Revisión y Aprobación del Plan de Inversiones en Transmisión para el Área de Demanda 1

Período 2025-2029

Lima, junio 2024

Gráfico N° 6-3
Radio de Acción de subestaciones existentes

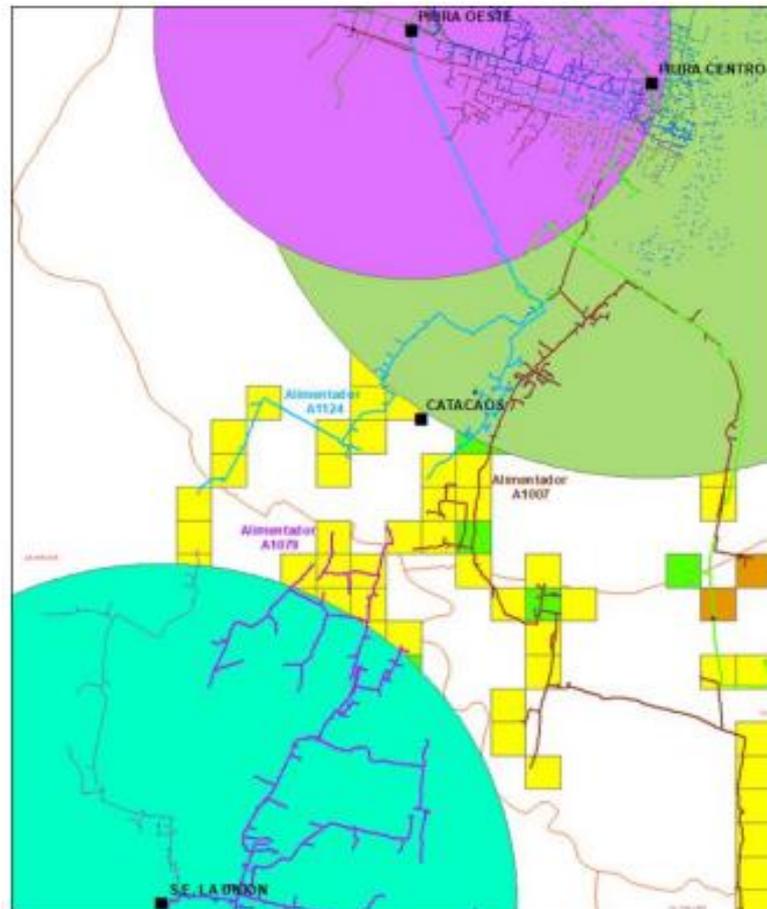
En relación a la nueva SET Catacaos, se debe señalar que, se encuentra inconsistencias en el ESTUDIO, por ejemplo, ENOSA menciona que la SET será financiada por la Dirección General de Electrificación Rural (DGER), sin embargo, en otra parte de su ESTUDIO menciona que será propuesto para su ejecución a la DGER.

En la evaluación, ENOSA considera los radios de acción de las subestaciones existentes, pero no considera a la SET Grau aprobado en el PI 2017-2021, menciona además que el centro de carga se encuentra a 600 metros de la ubicación donde se construye la subestación, que se determinó utilizando los polígonos de Voronoi, de la siguiente Gráfico N° 6-3 (Figura 12 de su PROPUESTA FINAL), se puede observar que la ubicación de la SET Catacaos no estaría en el centro de carga y estaría ubicado en el límite del radio de acción de la SET Piura Centro.

En la evaluación realizada por Osinergmin, en la modificación del PI 2021-2025, se hizo notar a ENOSA que la SET Catacaos no solucionaba la caída de tensión en el nivel de 10 kV, por lo que se sugirió, a modo de solución, alimentar la demanda de Catacaos desde la SET Grau, para lo cual se requeriría que el alimentador pase de 10 kV a 22,9 kV. Corresponde a ENOSA demostrar la imposibilidad de aplicar tal propuesta y que por el contrario demostrar que desde la SET Catacaos si podría solucionar tal problemática.

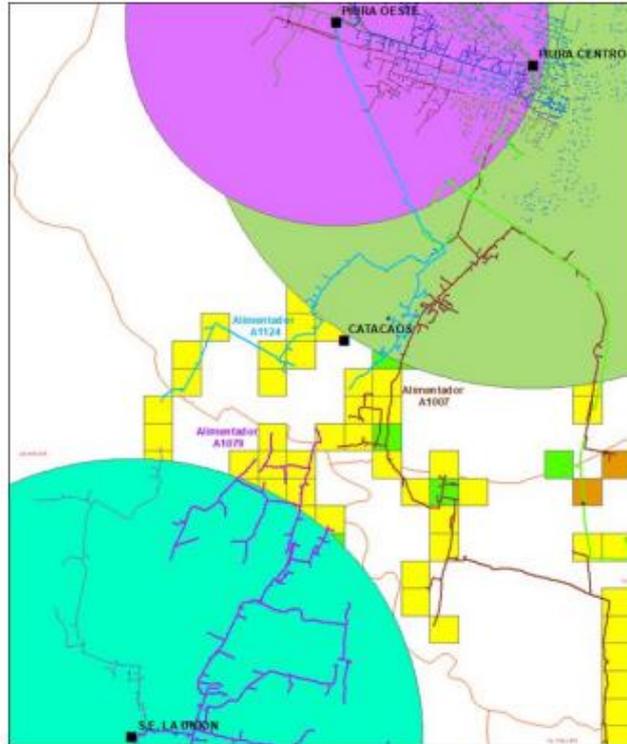
Respecto a la ubicación propuesta, a 600 metros de la ubicación teórica (centro de carga), ambos se encuentran a las mismas distancias que las subestaciones La Unión y Grau, inclusive de la subestación Piura Centro; asimismo, en el Volumen IV del Estudio "Propuesta de Plan de Inversiones Transmisión de ELECTRONORESTE S.A. Período 2025-2029", ENOSA indica haber sustentado el análisis técnico y económico de las dos alternativas de ubicación, resultado con menores costos totales lo propuesto por ENOSA.

Por otro lado, agrega que, el 29 de diciembre de 2023, posterior a la presentación de la propuesta inicial del proceso en curso (01/06/2023) y levantamiento de observaciones de ENOSA (20/11/2023), el Ministerio de Energía y Minas aprobó el Plan Nacional de Electrificación Rural (PNER), correspondiente al periodo 2024-2033. En dicho PNER no está incluido la subestación Catacaos.

Por lo expuesto, ENOSA solicita incluir al PI 2025-2029 la subestación Catacaos y nuevas celdas en 10 y 22,9 kV.

Al respecto, se puede inferir que el centro de carga presentado no corresponde al centro de carga real. Además, Osinergmin en la modificación del PI 2021-2025 hizo notar a ENOSA que la SET Catacaos no solucionaba la caída de tensión en el nivel de 10 kV, por lo que se sugirió, alimentar la demanda del Alimentador A1007 desde la SET Grau, para lo cual se requeriría que el alimentador de 10 kV pase a 22,9 kV. Se señaló que, corresponde a ENOSA demostrar la imposibilidad de aplicar tal propuesta y que por el contrario demostrar que desde la SET Catacaos si podría solucionar tal problemática, hecho que ENOSA no ha podido demostrar.

En cuanto a su inclusión en el PI 2025-2029, dado que no está en el PNER 2024-2033, es importante destacar que ENOSA, aunque tiene aprobados numerosos proyectos en el Plan de Inversiones, no los ejecuta. Además, implementa proyectos no aprobados y solicita la inclusión de otros que no son necesarios para cubrir la demanda del Área de Demanda 1.
